改善箇所説明図

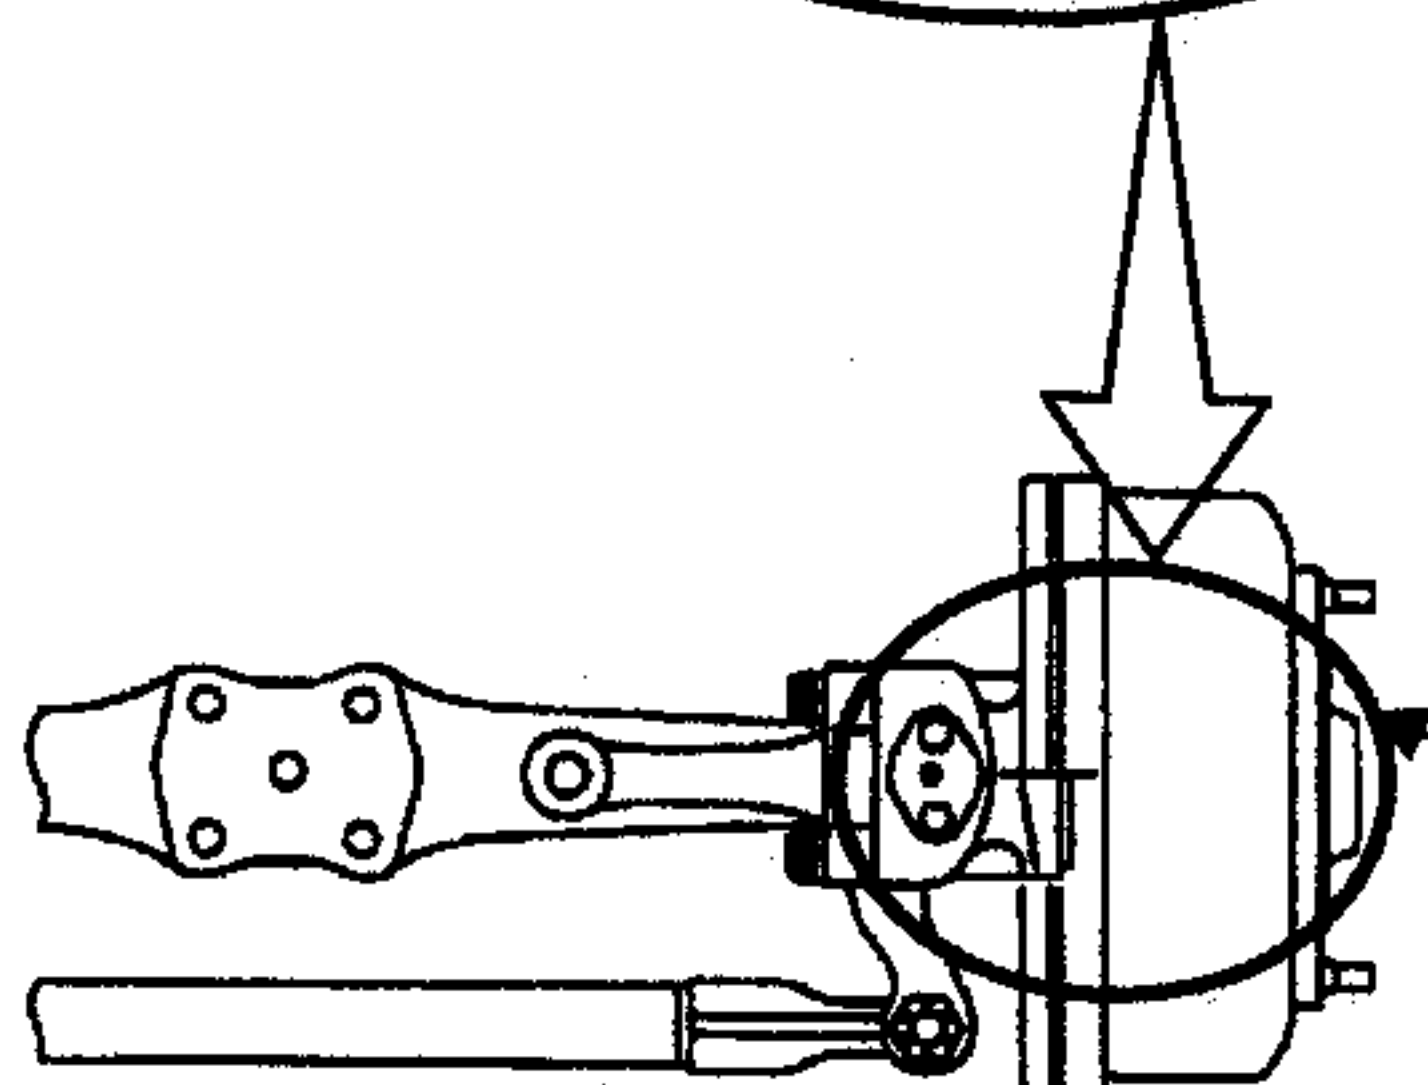
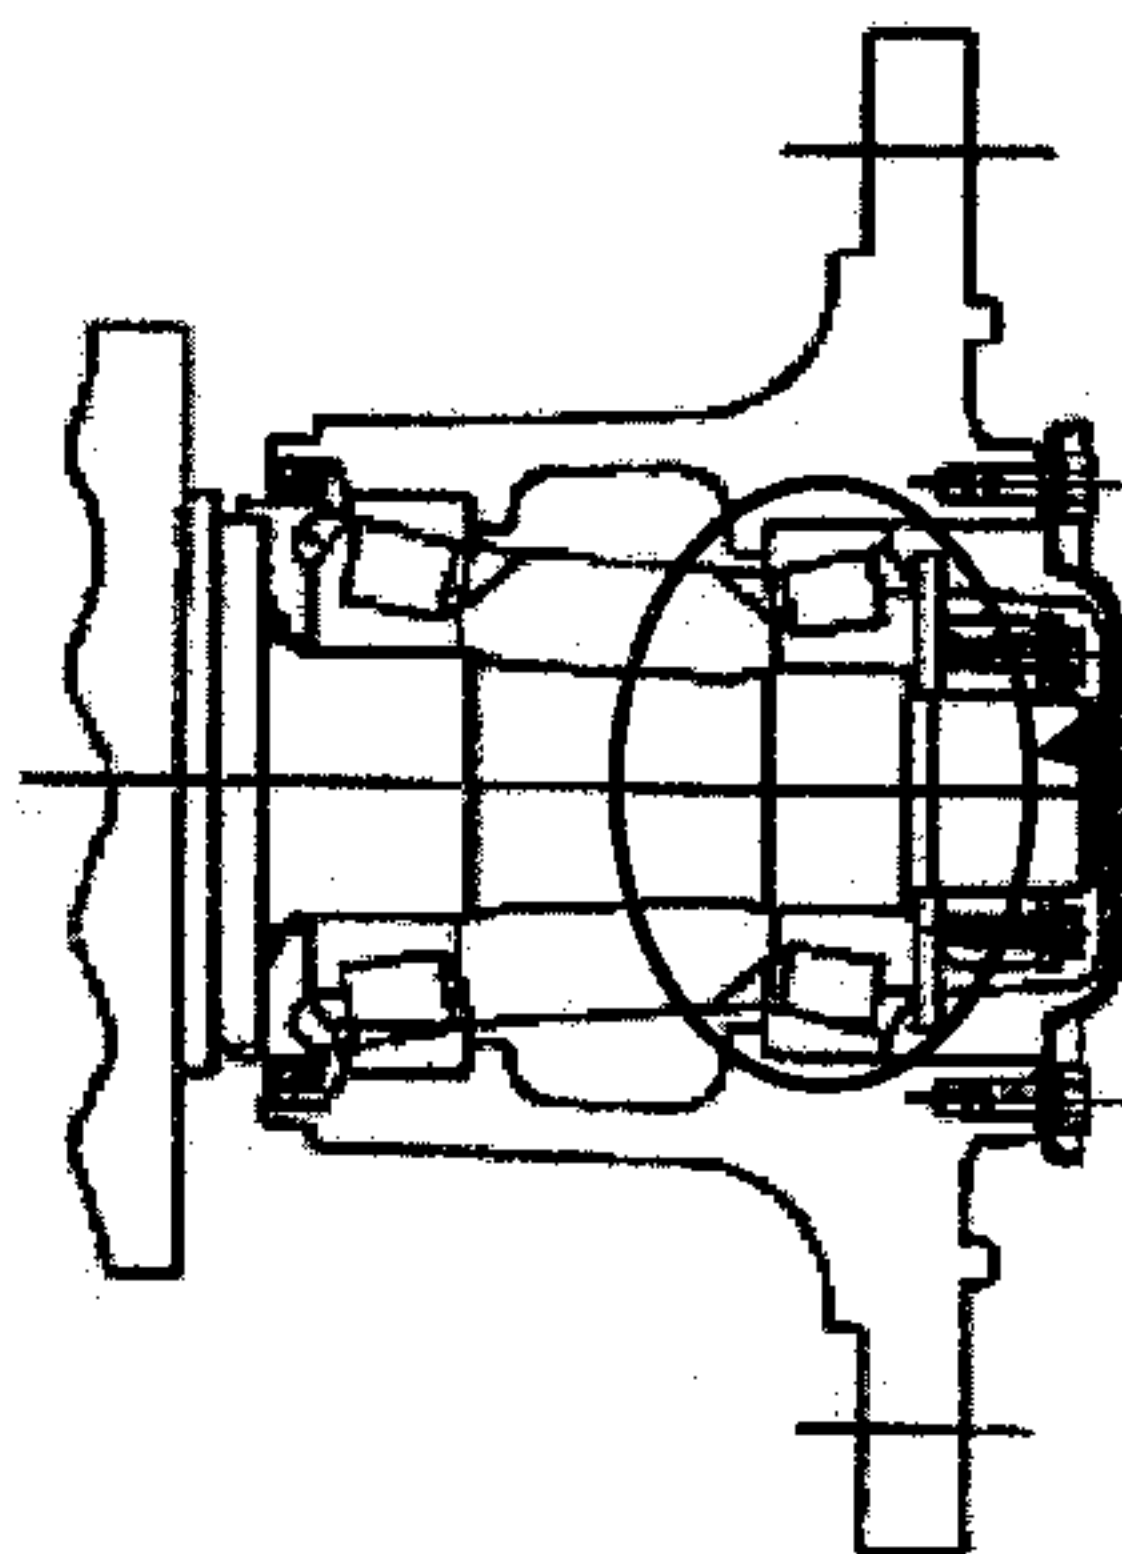
基準不適合発生箇所(左右)

フロントアクスルの外側ベアリングにおいて、インナー側のベアリングに仕様が異なるものを組み付けたものがある。そのため、整備作業等の際に異物が混入した状態で使用を続けると、ベアリングが損傷し、最悪の場合、ブレーキが加熱して発火するおそれがある。

- ① KL-CG48XWX、KL-CG55XWXは、フロントアクスルの前軸と後軸の2軸が対象。
- ② KL-CG48Aは、フロントアクスルの前軸の1軸が対象。

全車両、正規のベアリングに交換する。

外側ベアリング Assy
